Ofício nº 028/2024-SE

Assunto: Solicitação de esclarecimentos do projetista relacionado ao quantitativo da planilha orçamentária de alteração do projeto estrutural da ponte sobre o Rio Santa Rita (Contrato de Prestação de Serviços nº 016/2023 - Dispensa por Limite nº 003/2023 – PMM).

Resposta ao Ofício 028/2024-SE encaminhado pelo Departamento de Administração do Município.

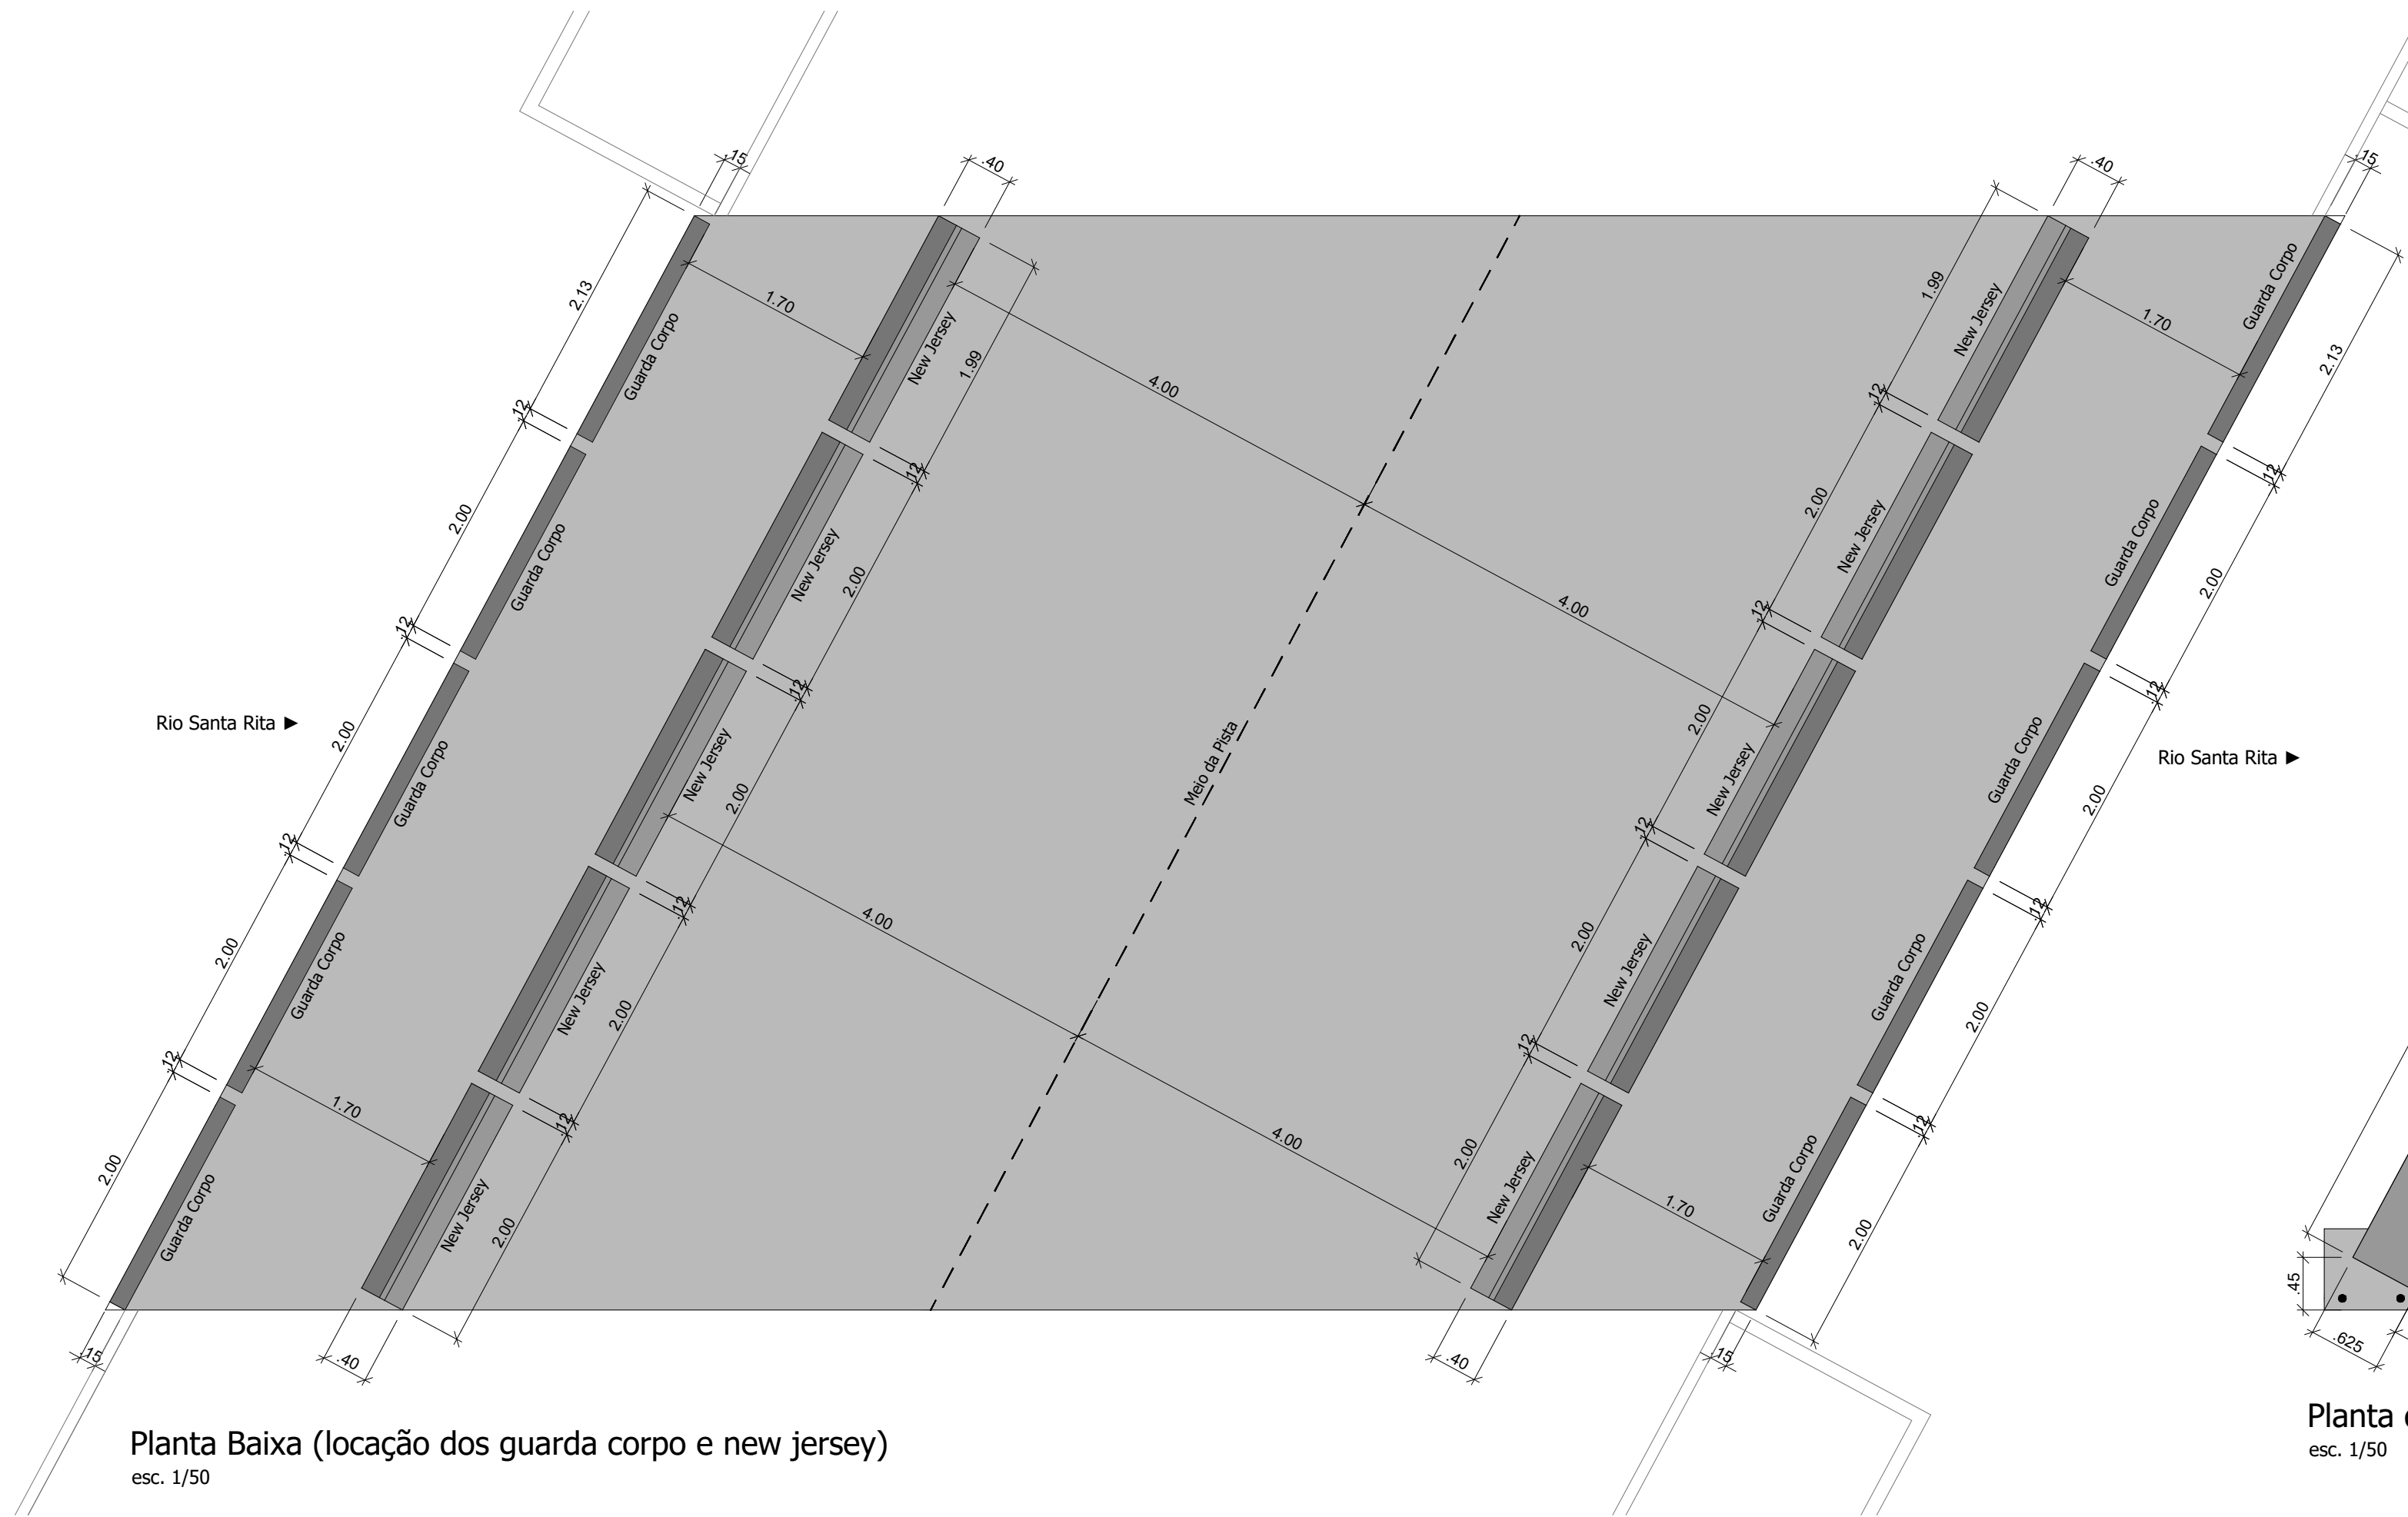
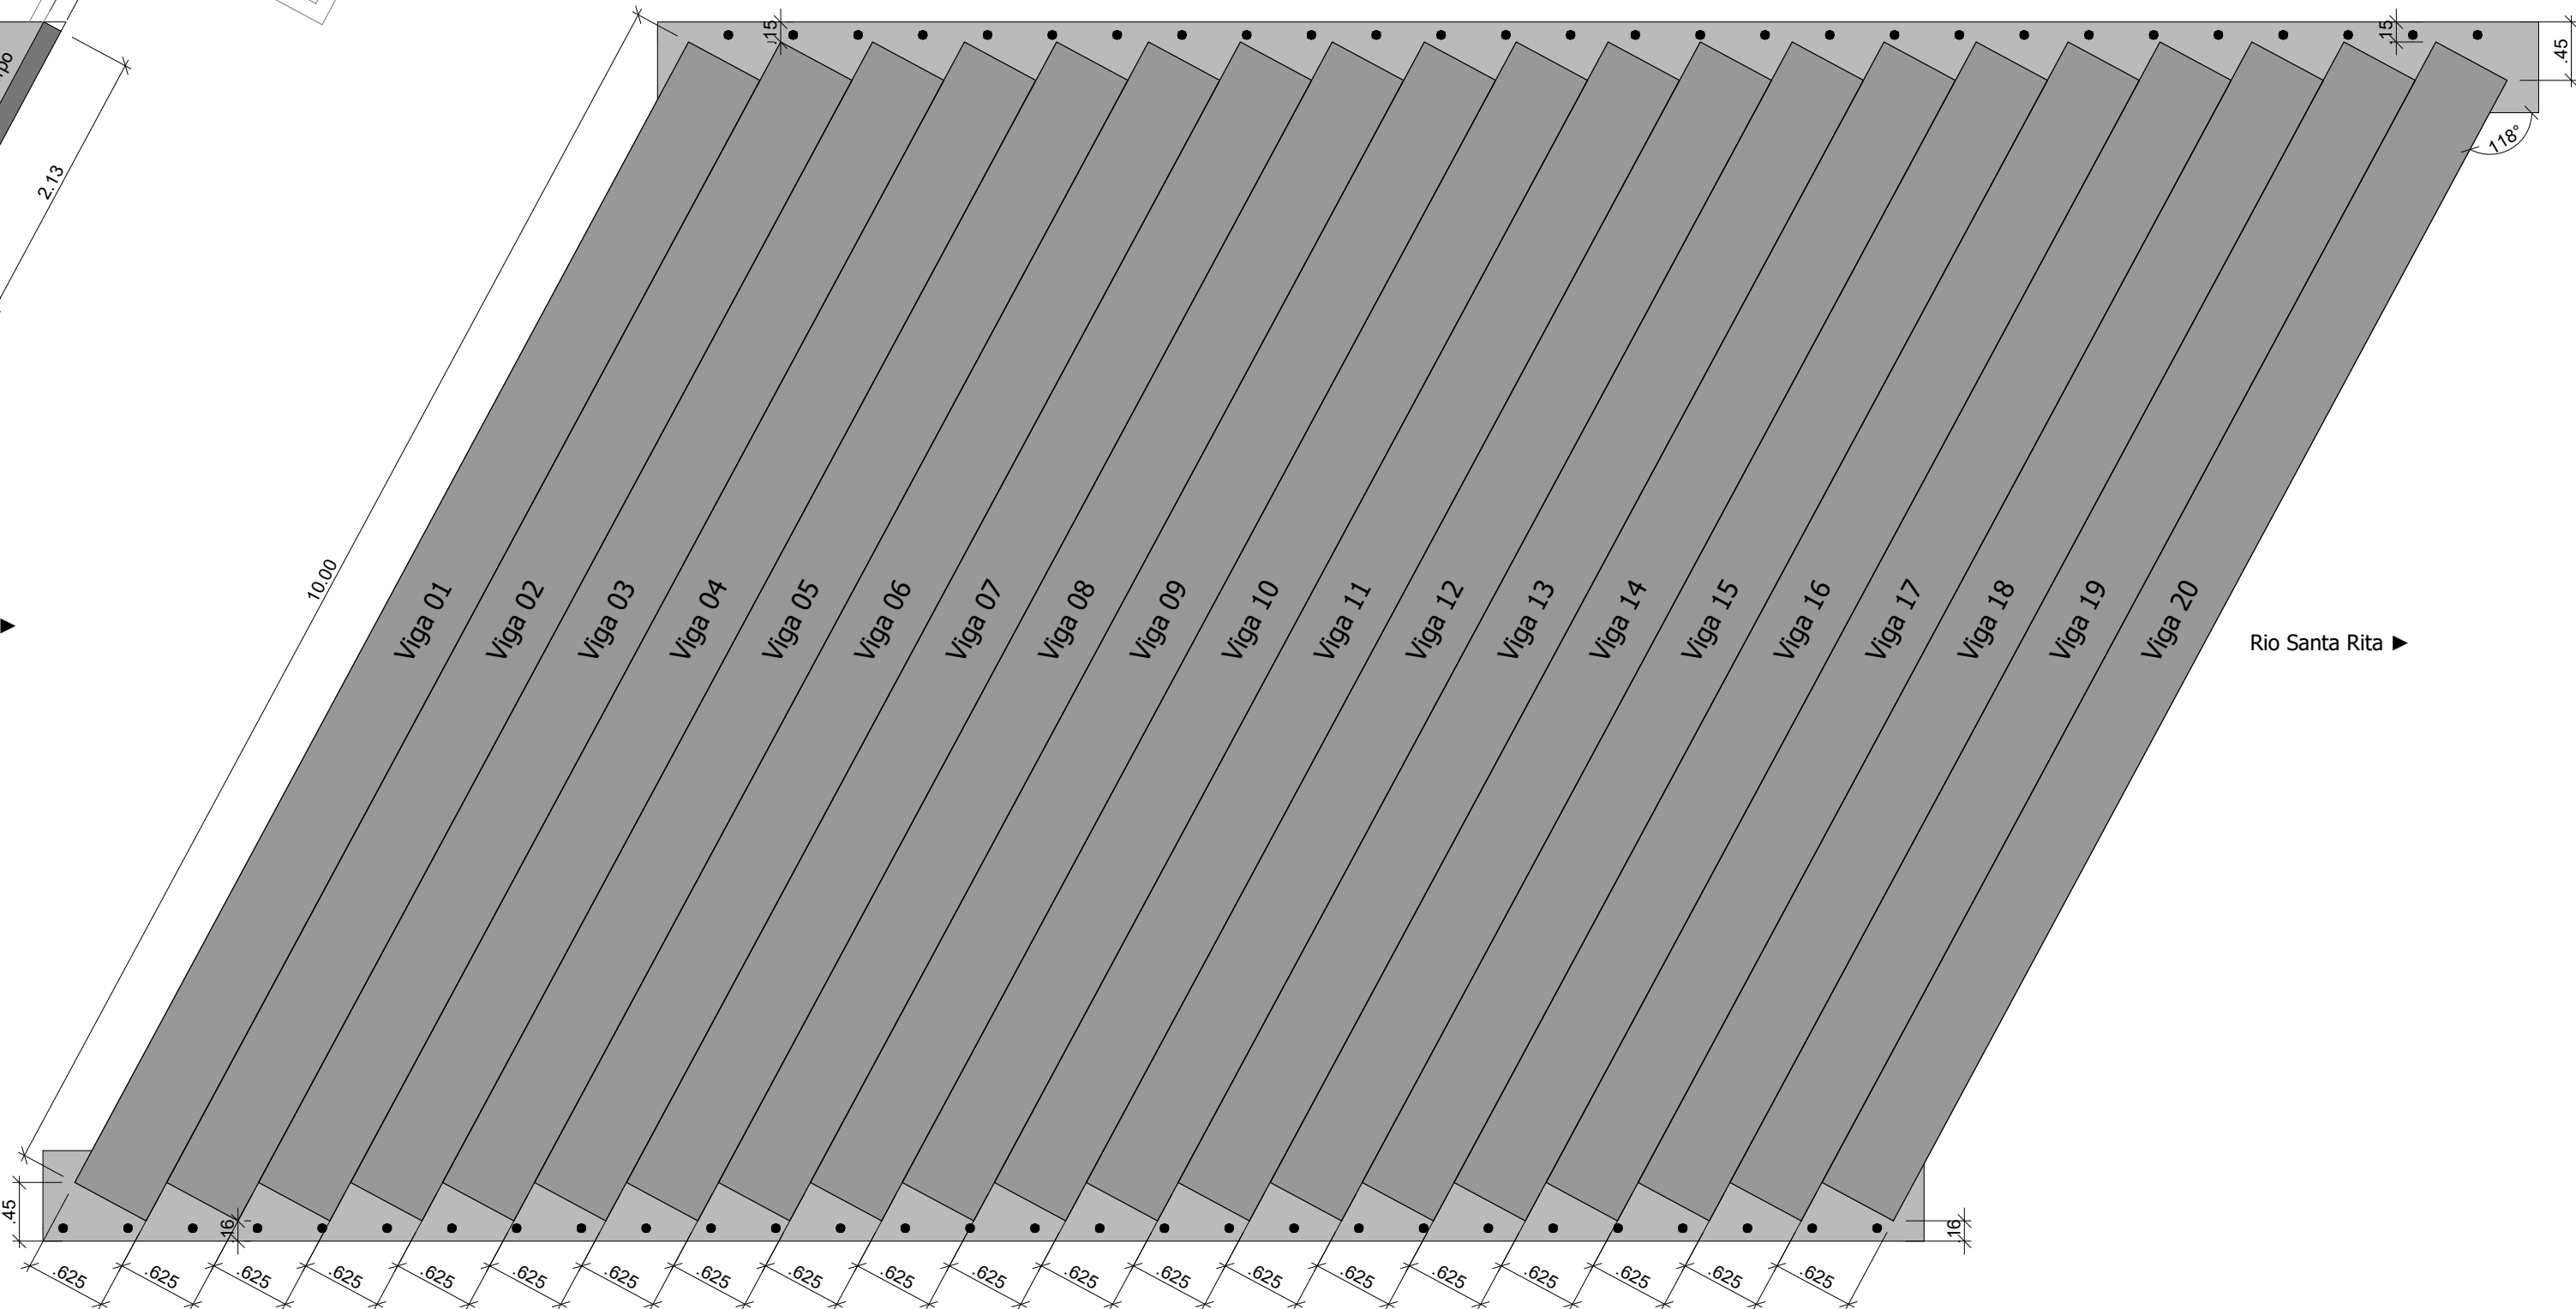
- II) Em relação a Prancha 04/06, no que se refere ao quadro de Relação de Material do Tabuleiro, por que no projeto inicial a quantidade de concreto do tabuleiro e vigas laterais é de 18,80 m³ e no projeto alterado é de 24,50 m³? Apresentar memória de cálculo desta quantidade;

- III) Em relação a Prancha 04/06, no que se refere a armadura N68, por que são indicadas 66 N68? Pois se as armaduras são distribuídas a cada 15 cm ao longo de 8,00m (oito metros), não resultariam em 54 N68? Apresentar manifesto;

- IV) Em relação a Prancha 04/06, no que se refere a armadura N64, por que são indicadas 85 N64? Pois se as armaduras são distribuídas a cada 0,15m ao longo de 12,1m, não resultariam em 81 N68? Ou então, conforme as lajotas, seriam 57 N64, pois são 3 N64 por lajota, sendo assim $3 \times 19 = 57$. Apresentar manifesto;

II) Em relação a Prancha 04/06, no que se refere ao quadro de Relação de Material do Tabuleiro, por que no projeto inicial a quantidade de concreto do tabuleiro e vigas laterais é de 18,80 m³ e no projeto alterado é de 24,50 m³? Apresentar memória de cálculo desta quantidade;

III) Em relação a Prancha 04/06, no que se refere a armadura N68, por que são indicadas 66 N68? Pois se as armaduras são distribuídas a cada 15 cm ao longo de 8,00m (oito metros), não resultariam em 54 N68? Apresentar manifesto;

IV) Em relação a Prancha 04/06, no que se refere a armadura N64, por que são indicadas 85 N64? Pois se as armaduras são distribuídas a cada 0,15m ao longo de 12,10m, não resultariam em 81 N68? Ou então, conforme as lajotas, seriam 57 N64, pois são 3 N64 por lajota, sendo assim $3 \times 19 = 57$. Apresentar manifesto;

V) Não seriam 38 N65 ao invés de 40 N65? Pois são duas N65 entre as vigas. Apresentar manifesto;

Resposta: Inicialmente estava projetado para ser executado lajotas pré moldadas, as quais foram retiradas, de forma que seja realizado estruturas em madeira interna no tabuleiro, evitando assim que as lajotas sejam necessárias, porém, o espaço físico antes pertencentes as lajotas, agora é ocupado por concreto diretamente incorporado ao tabuleiro, alterando assim a quantidade a seção transversal a ser concretada, ocasionando no aumento de concretagem do tabuleiro, pois não haverá a concretagem das lajotas, importante ressaltar que isso não causa quaisquer prejuízos financeiros, pois a concretagem que irá ser executada a mais no tabuleiro não será executada nas lajotas.

Para melhor entendimento, antes a seção transversal do tabuleiro com as lajotas tinha área de 1,8804m² e agora sem as lajotas apresenta área de 2,4504m², isso, multiplicado pelo comprimento (10,00m) é igual a 24,50m³.

Resposta: Não é distribuído ao longo de 8,00m, mas sim ao longo de 9,41m (conforme planta baixa do tabuleiro, prancha 04/06), espaçados a cada 15cm, logo $9,41/0,15$: 63 espaços entre barras ou então 64 unidades.

Resposta: Foi alterado para 82 unidades, visto que há 81 espaços entre as barras.

Resposta: Foi revisto e alterado para 38 unidades, onde havia sido informado 40 unidades erroneamente.
